Příloha č. 1 dodatku č. 8 smlouvy o dílo uzavřené dne 27.03.2018

*Příloha č. 23 - Změnový list číslo 112 až 165*

<b>Stavba:</b>	Oblastní nemocnice Náchod - I. etapa modernizace a dostavby		
<b>Objekt:</b>	NA15 - SO400 SLP - elektronické komunikace		
<b>Předkládá:</b>	Společnost GEOSAN - BAK - NEMOCNICE NÁCHOD	<b>Datum:</b>	11.08.2020

Nové dveře do anglického dvorku na obj. SO10

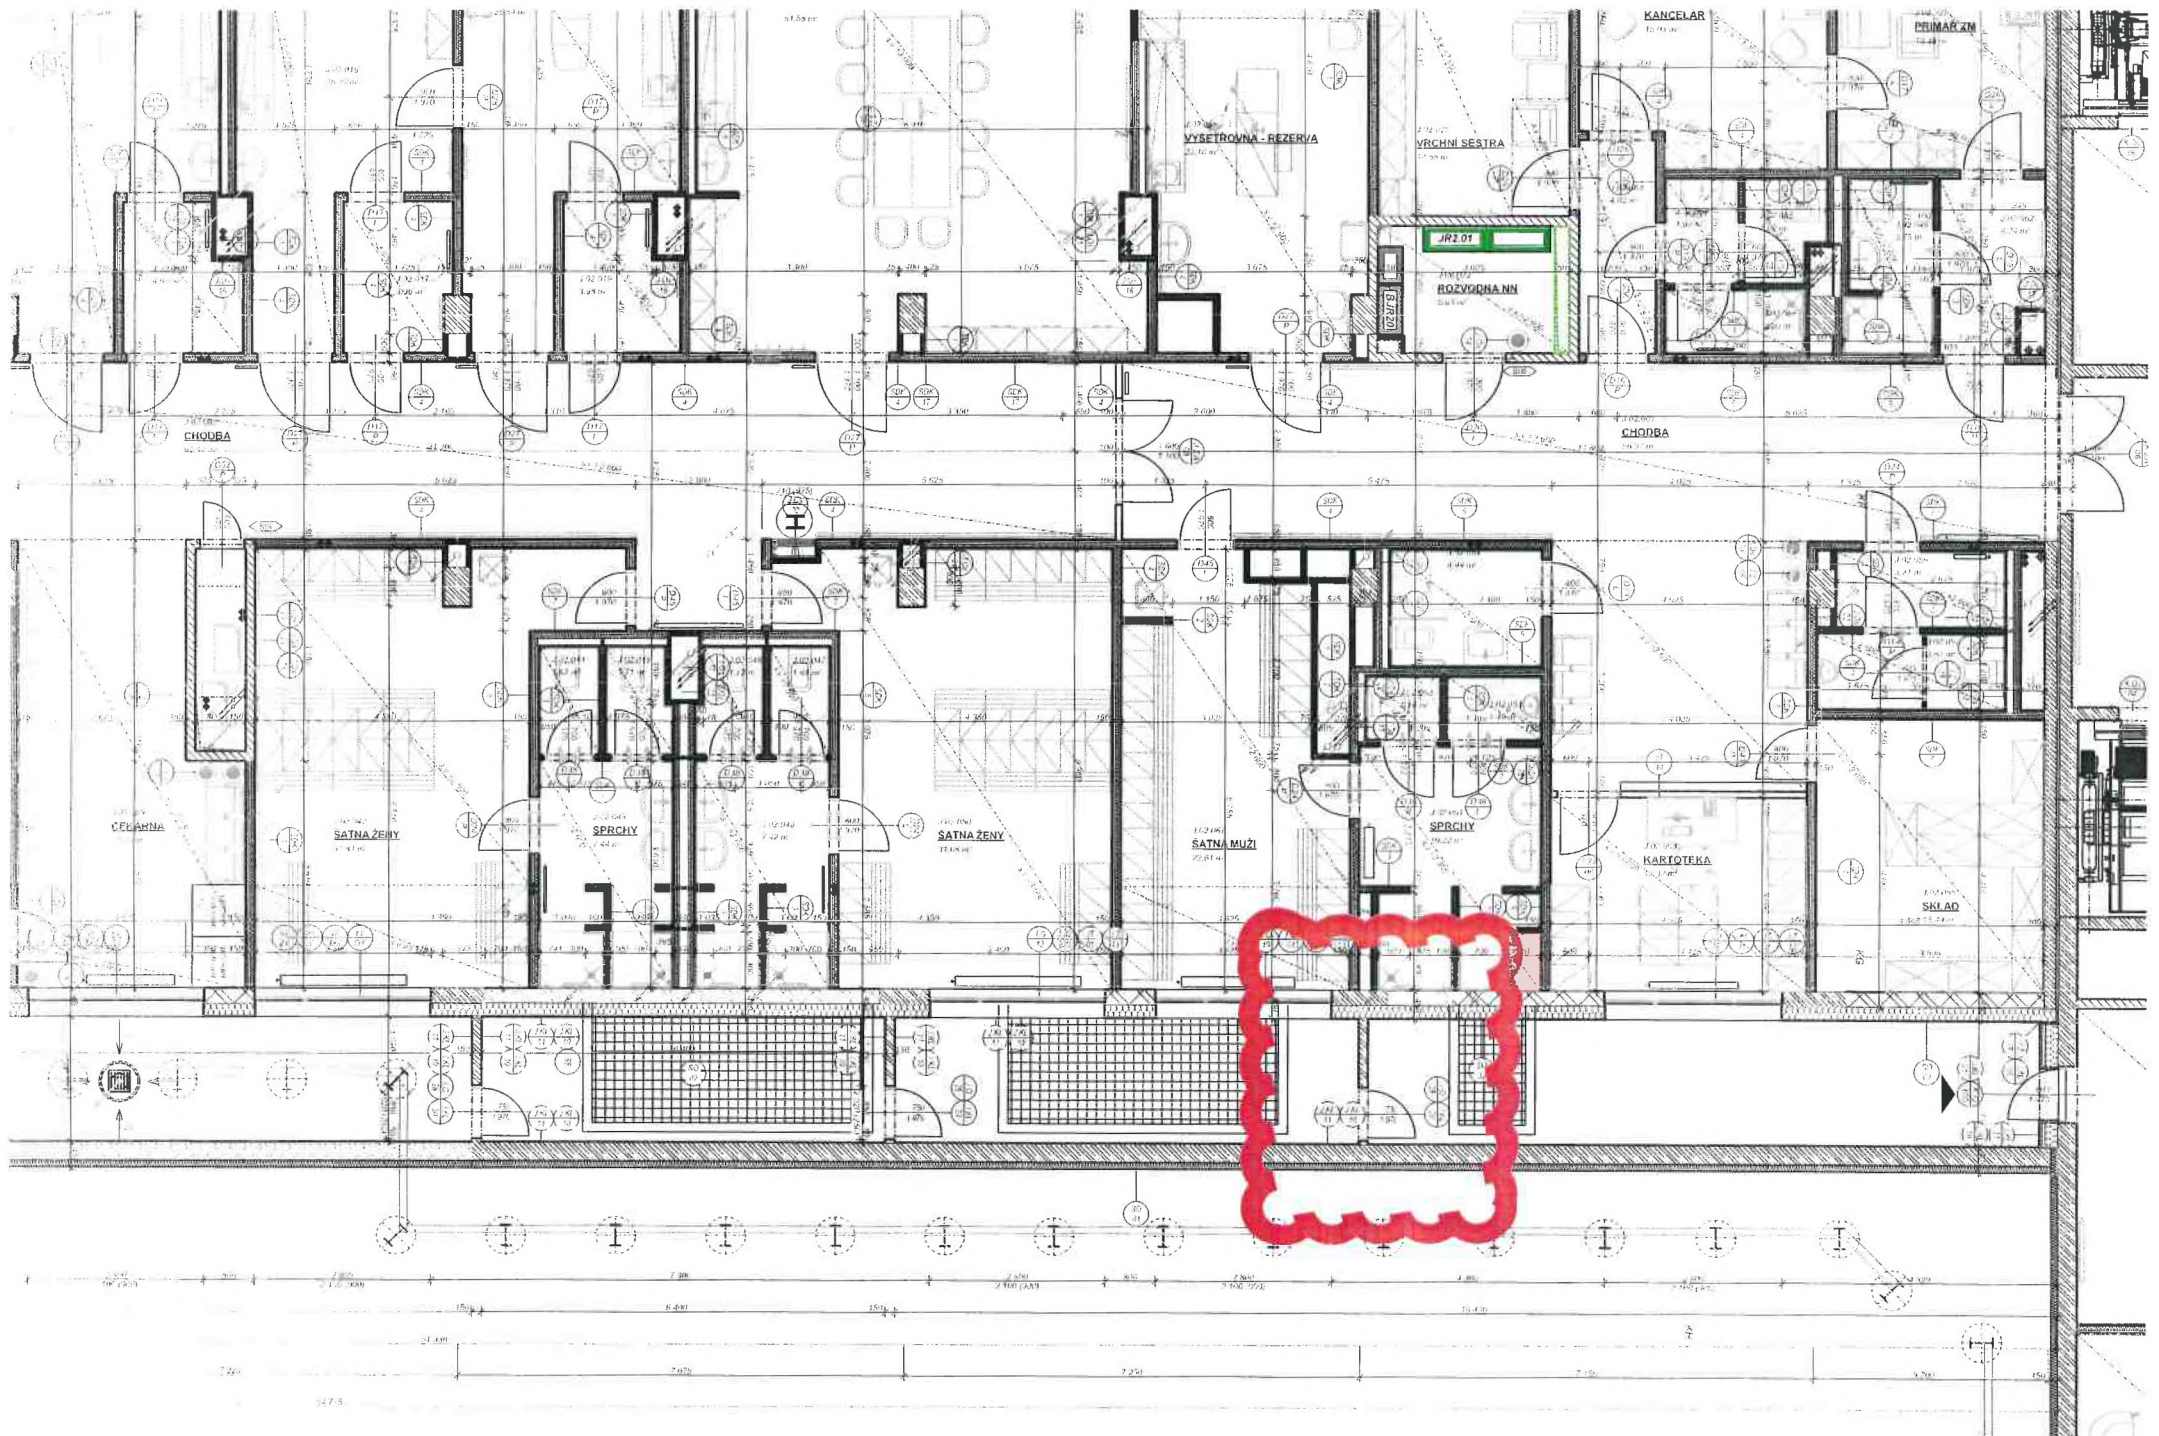
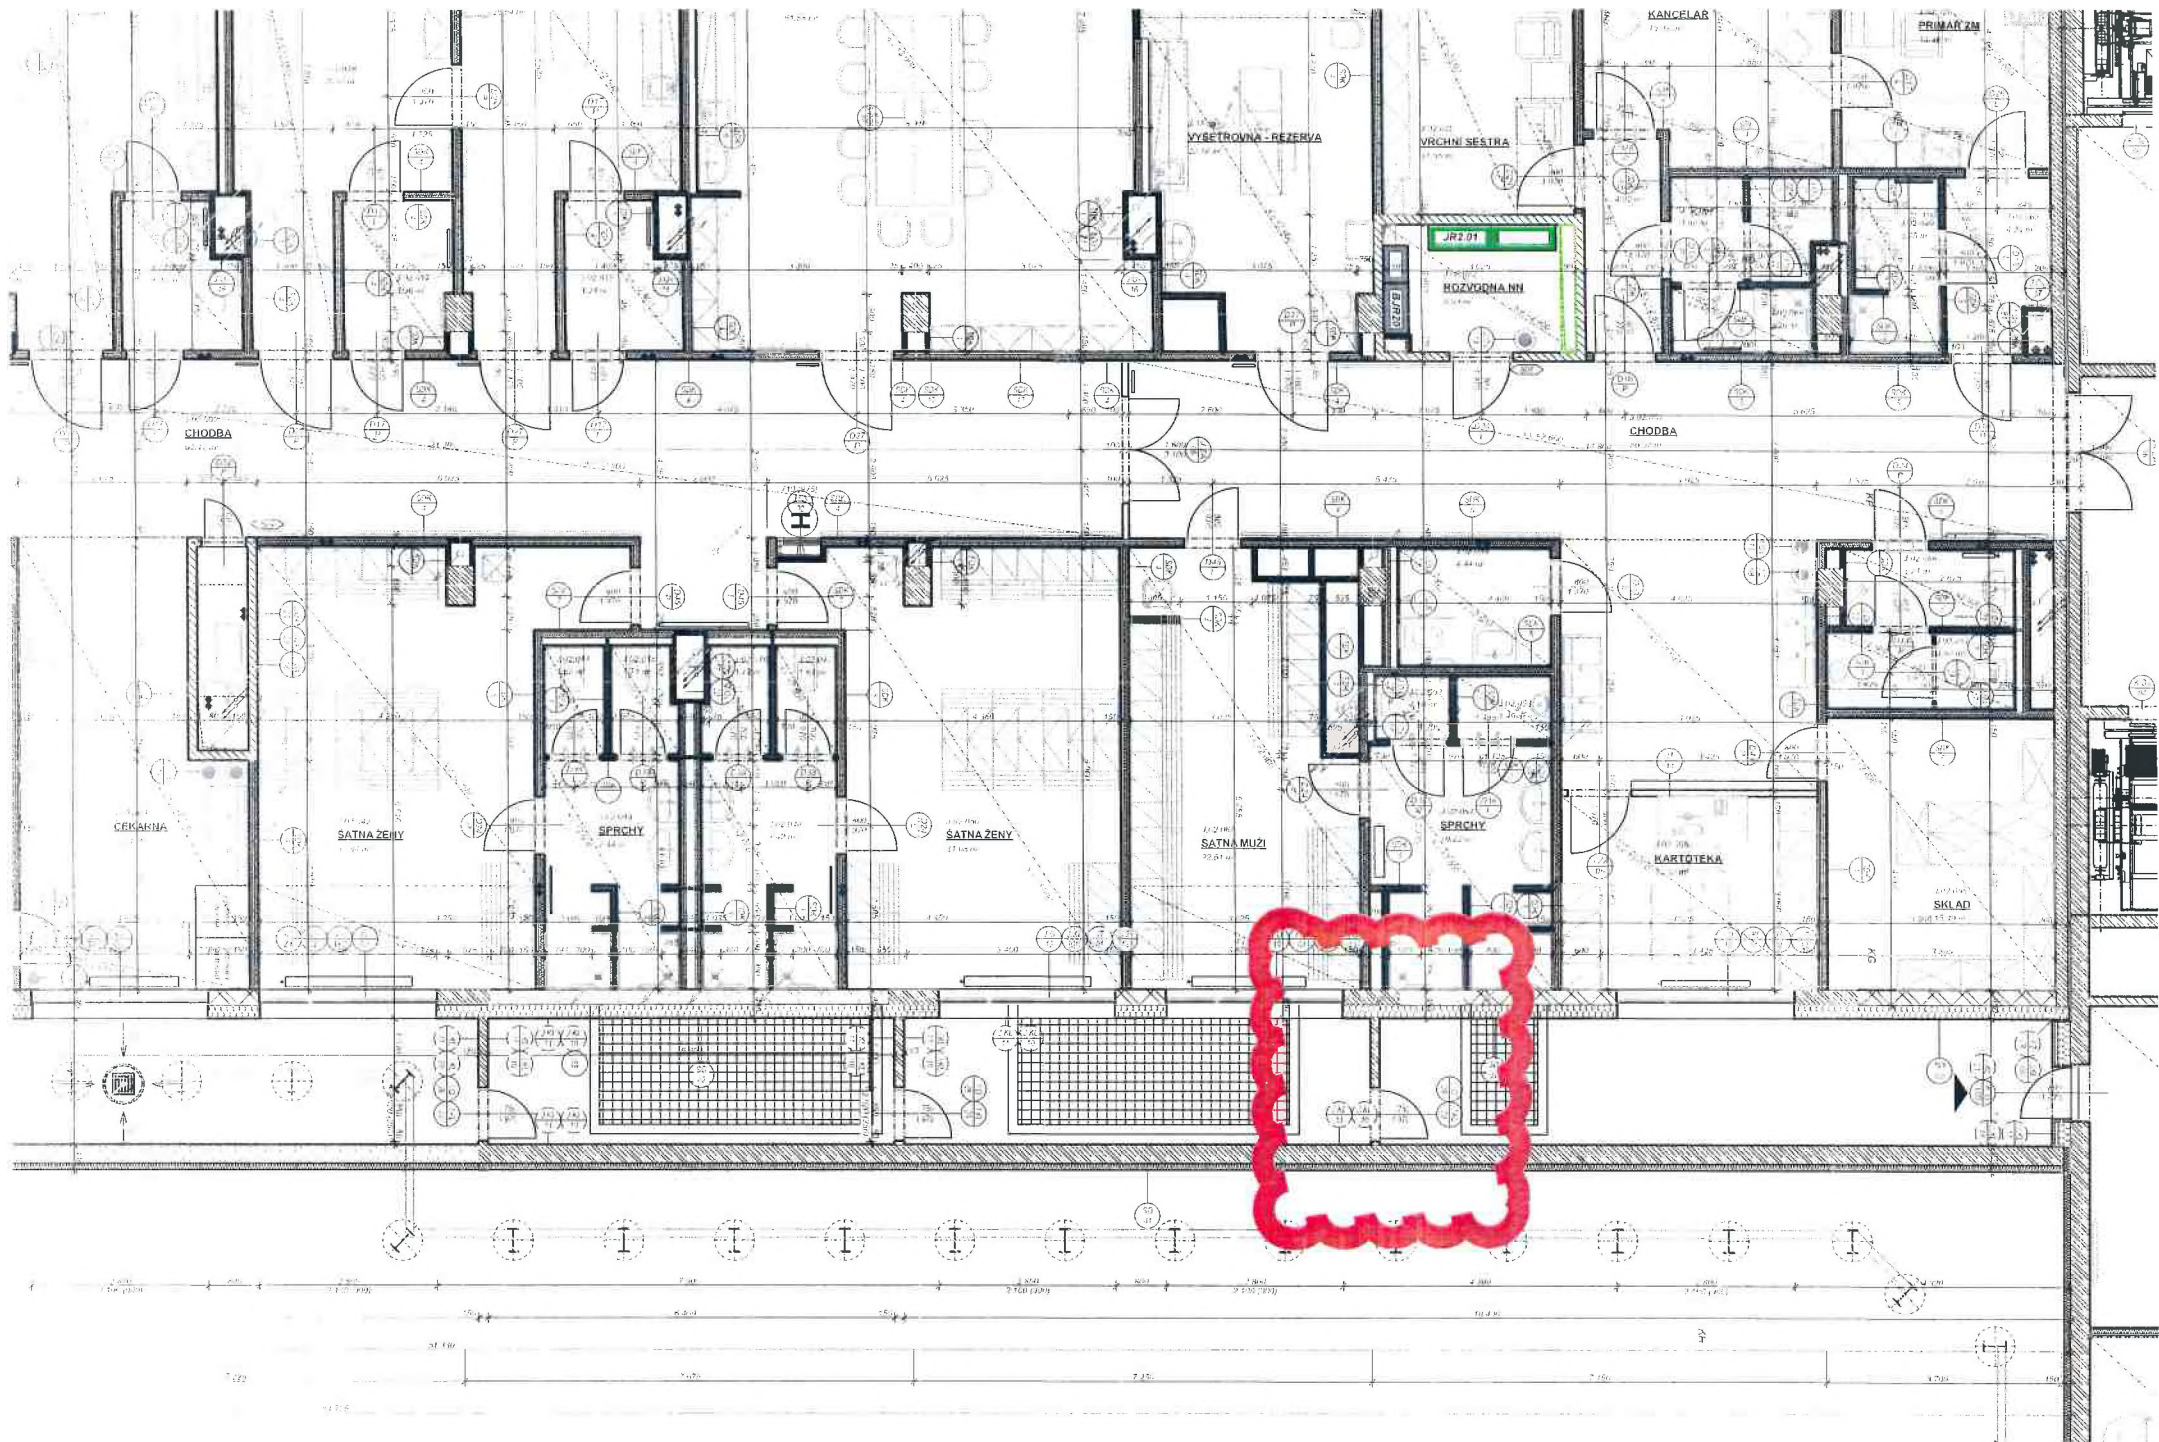
Rozdělení anglického dvorku v 2.NP objektu SO10 (osa J8) zděnou stěnou se vsazenými dveřmi s označením J.028.

Předmětem změnového listu je doplnění 1 ks dveří do nové realizované příčky z důvodu rozdělení prostoru podzemního anglického dvorku na úrovni 2.NP objektu J na dva prostory, které dle specialisty TDI zabrání míchání přívodního a odvodního vzduchu systému vzduchotechniky tak, jak je řešeno na úrovni 1.NP.

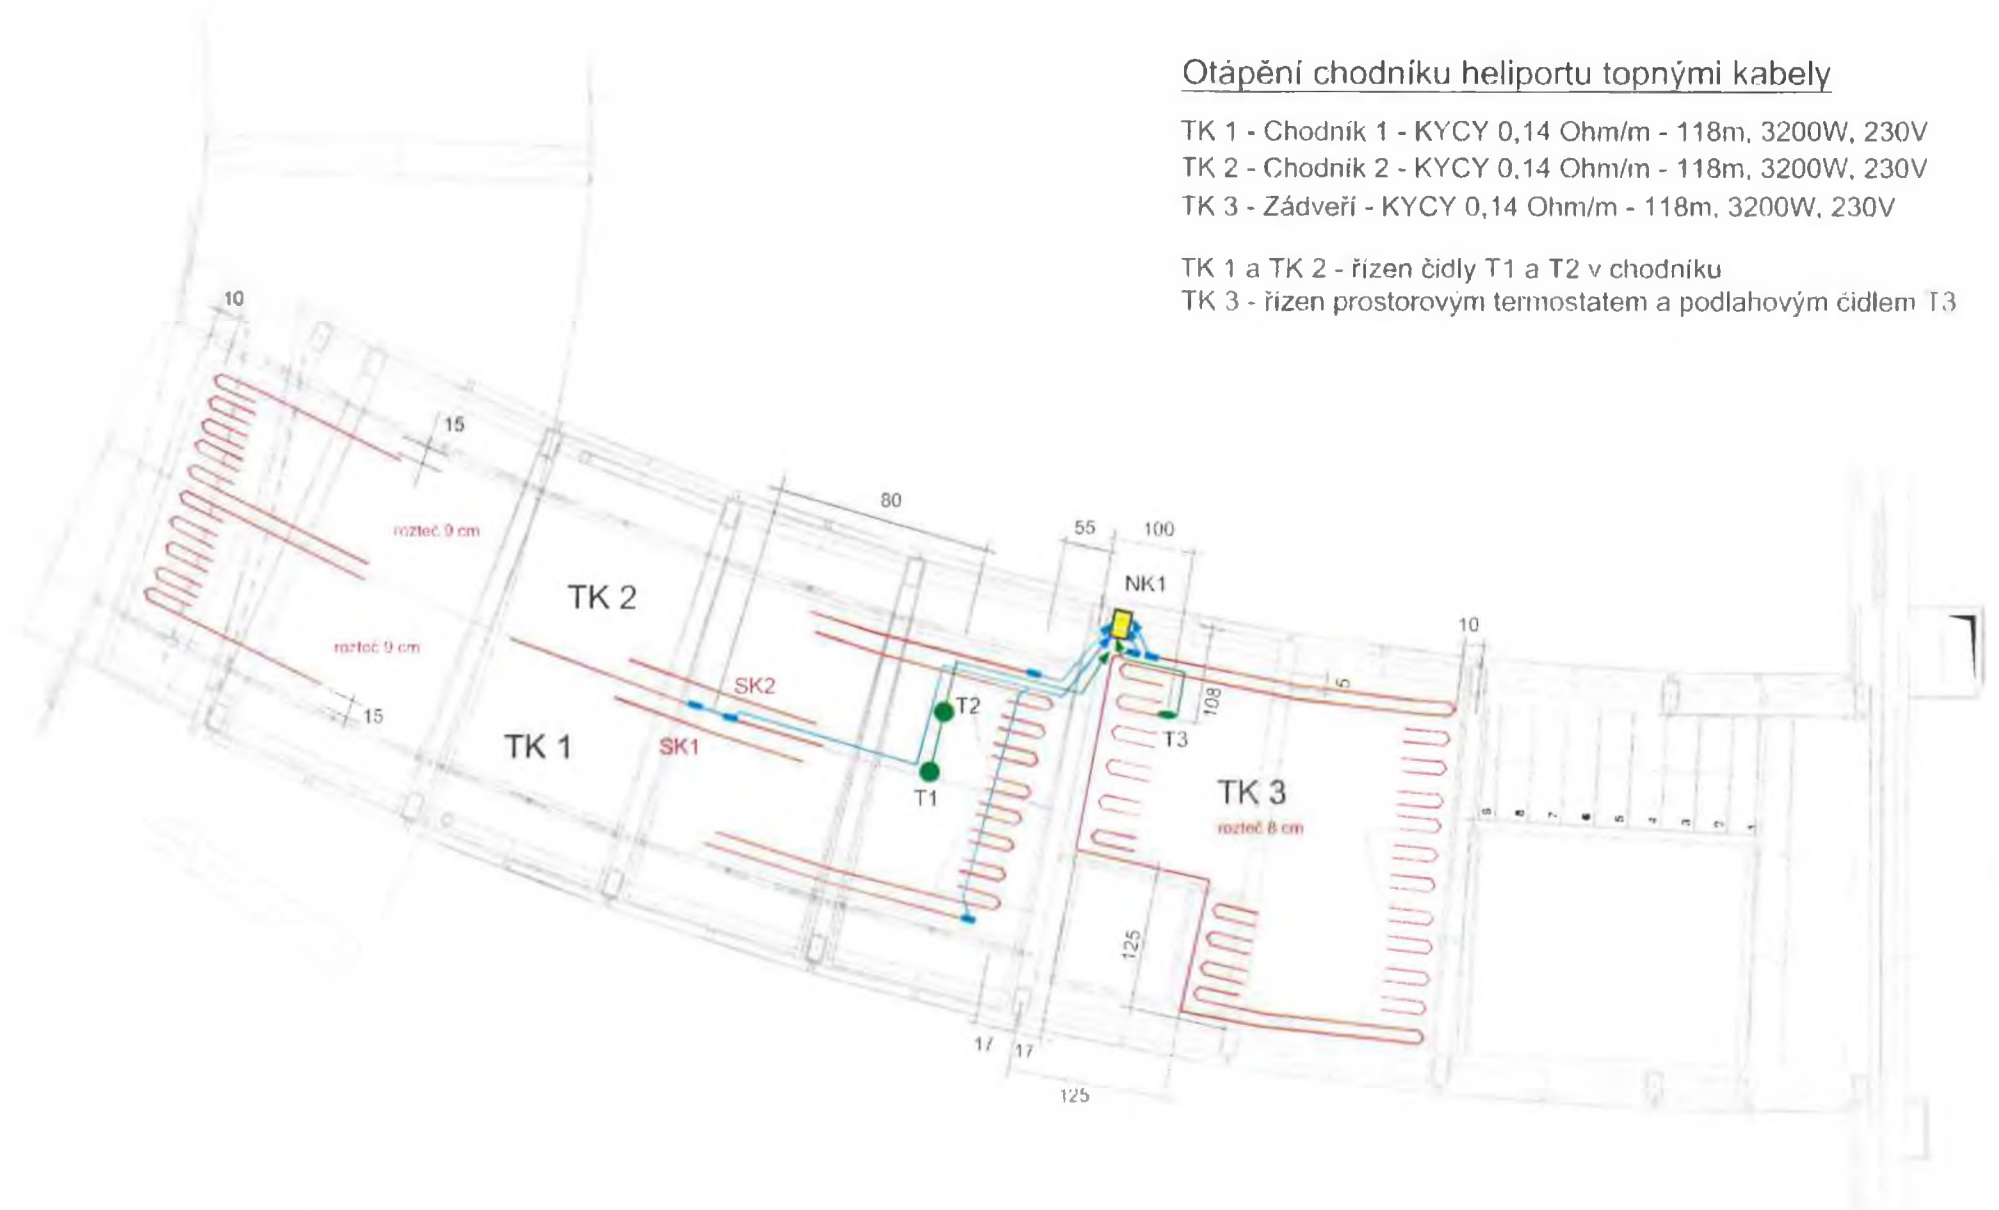
TK 3 - Zádveří - KYCY 0,14 Ohm/m - 118m, 3200W, 230V

TK 1 a TK 2 - řízen čidly T1 a T2 v chodníku

TK 3 - řízen prostorovým termostatem a podlahovým čidlem T3

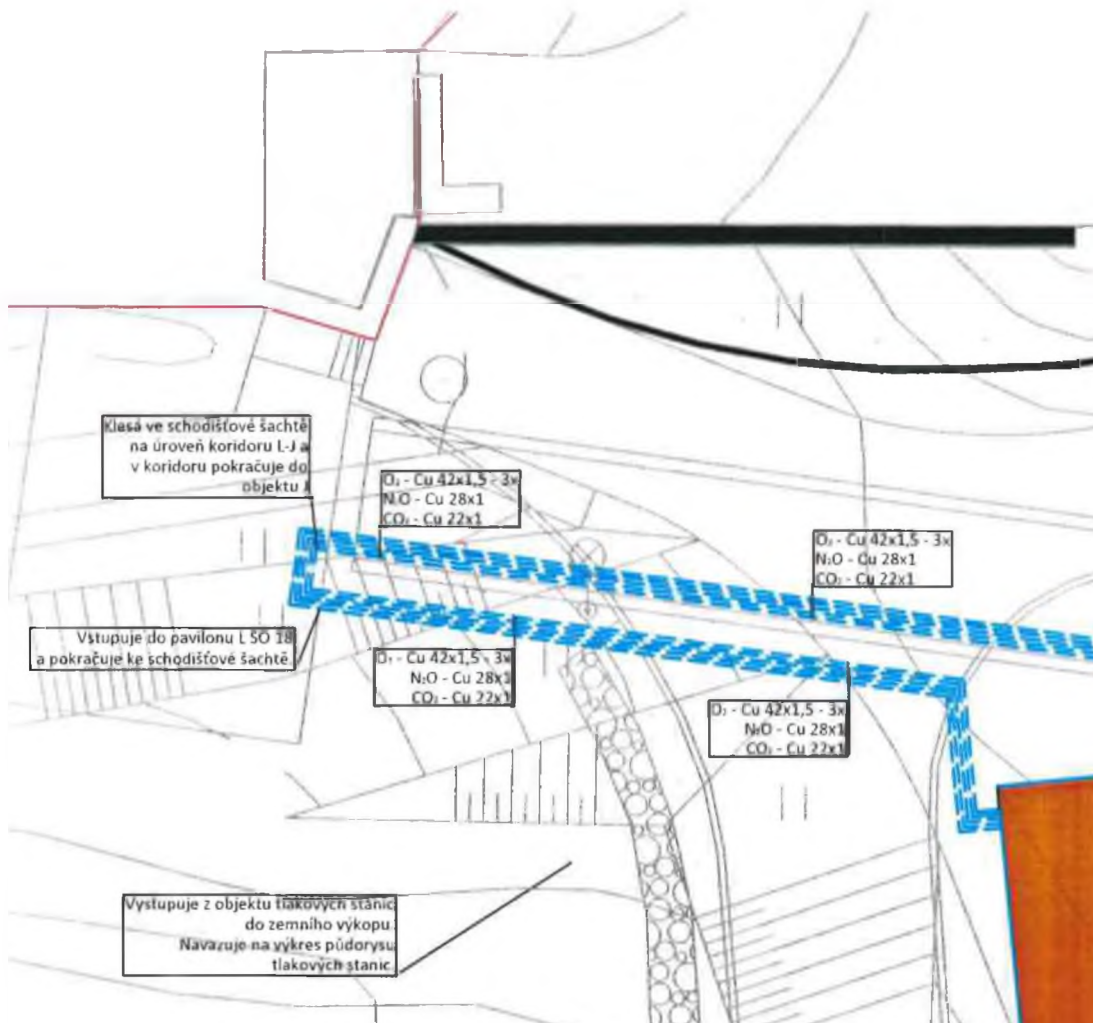
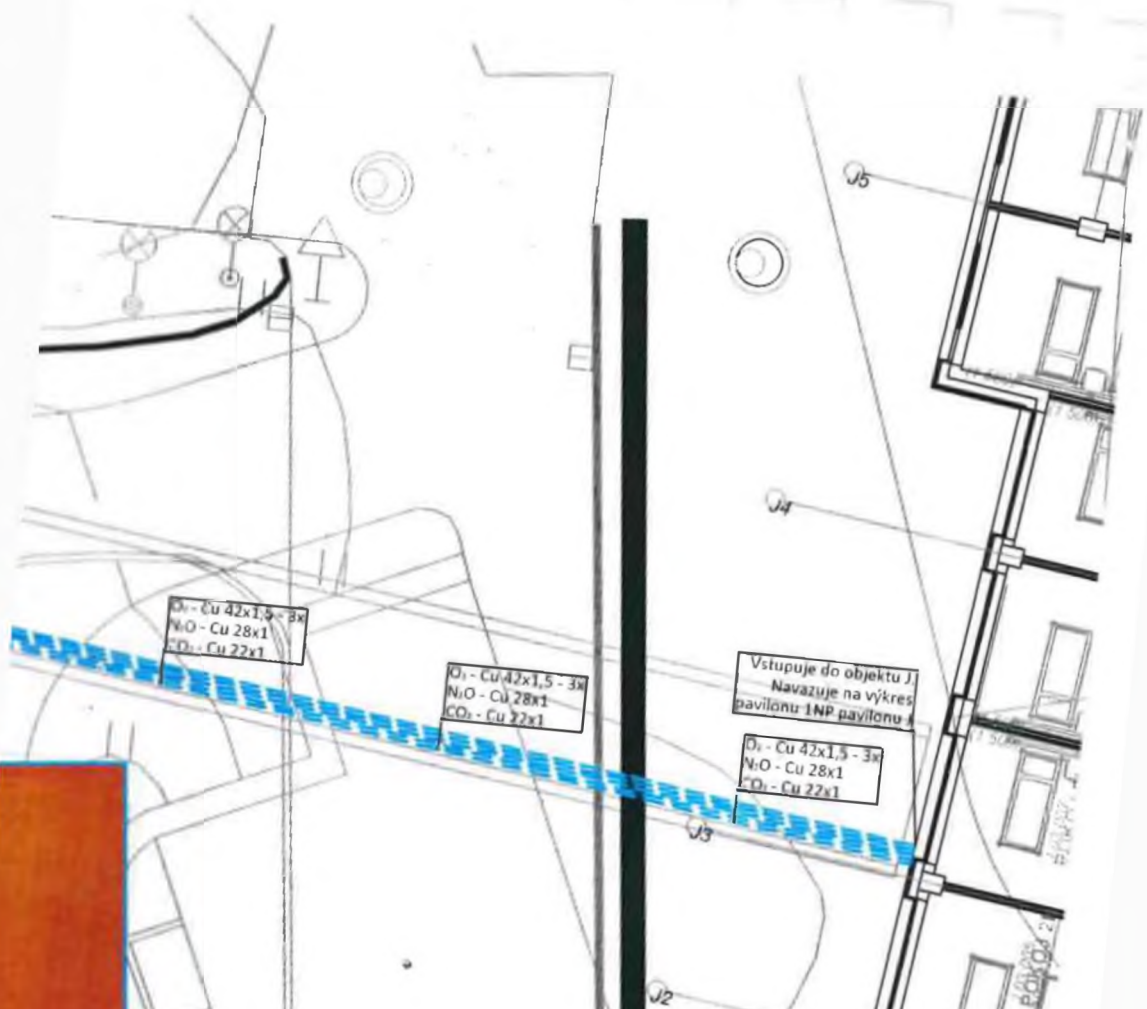
Klasá ve schodiškové šachtě  
na úroveň koridoru L-Ja  
v koridoru pokračuje do  
objektu I

O<sub>2</sub> - Cu 42x1,5 - 3x  
N<sub>2</sub>O - Cu 28x1  
CO<sub>2</sub> - Cu 22x1

Vstupuje do pavilonu L 50 18  
a pokračuje ke schodiškové šachtě
